Bebauungsplan Nr. 51 B – 1. Änderung – "Gutenbergstraße/Mastbruchfeld"

- Ausschnitt aus der Planzeichnung -

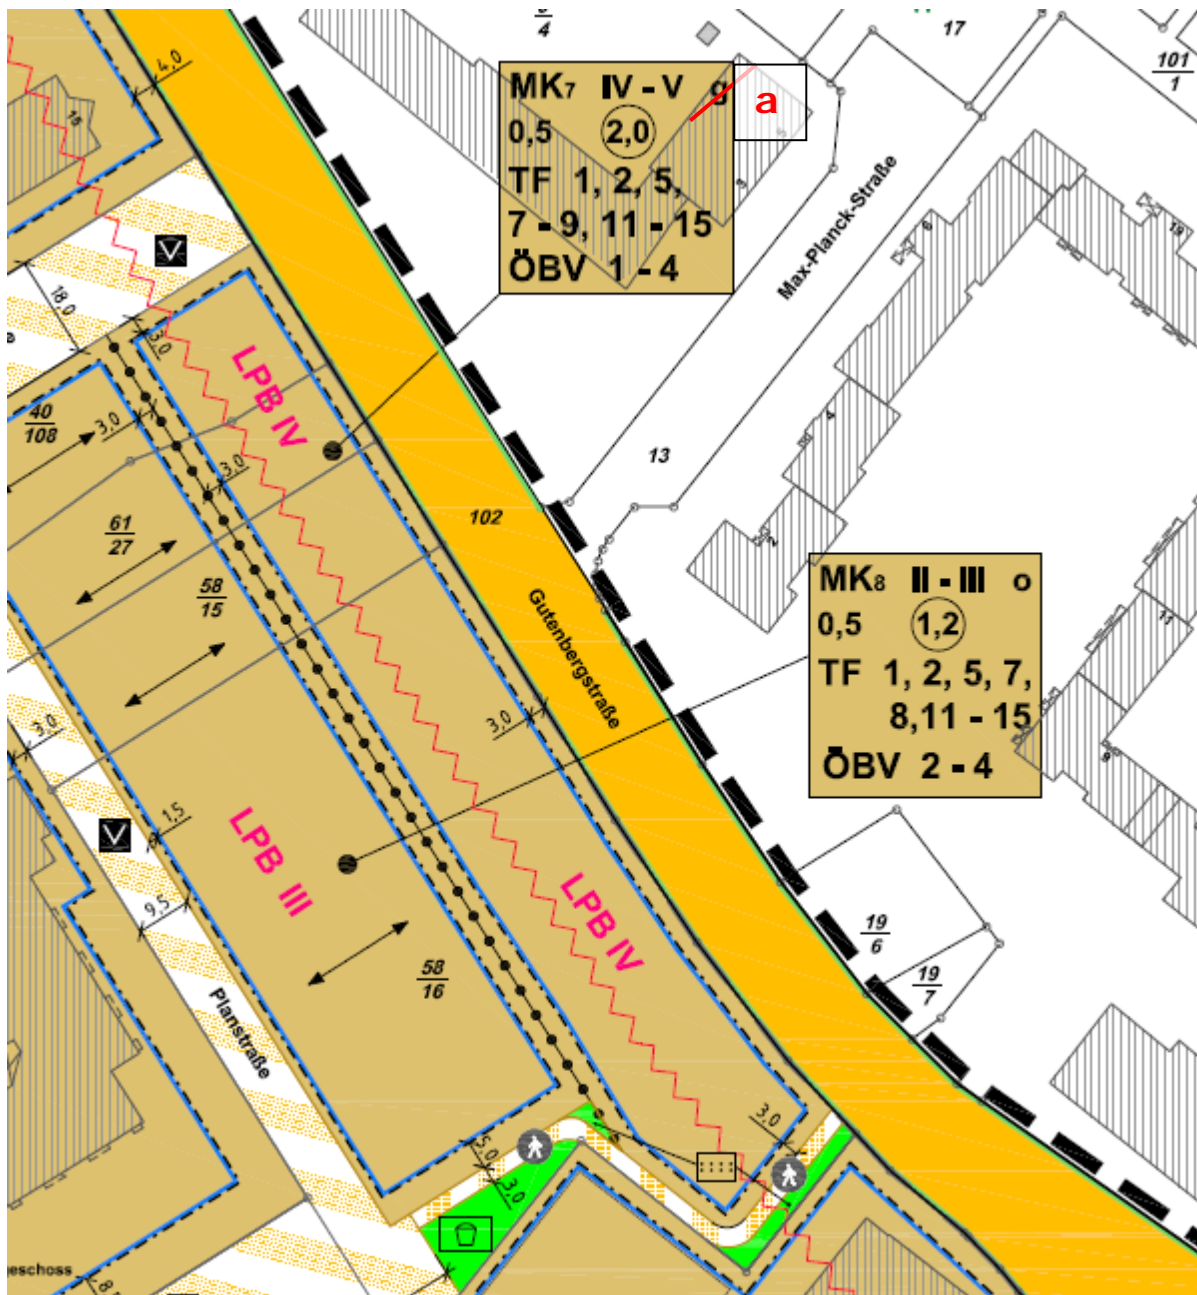
TF § 7a (NEU):

Die für das **MK 7** festgesetzte **abweichende Bauweise** wird wie folgt definiert:

Zulässig sind Mehrfamilienhäuser in offener Bauweise, wobei die jeweilige Baukörperlänge 50 m auch überschreiten darf. Zwischen den Hauptbaukörpern sind die Lücken in einem Abstand von mind. 5,0 m und max. 10,0 m zur Gutenbergstraße durch bauliche Anlagen (Anbauten, Garagen, sonstige Nebenanlagen oder Blenden) mit mind. 5,0 m Höhe über Gelände zu schließen, soweit dem notwendige Durchlässe zu Feuerwehraufstell- und -bewegungsflächen sowie Tiefgaragen nicht entgegenstehen.
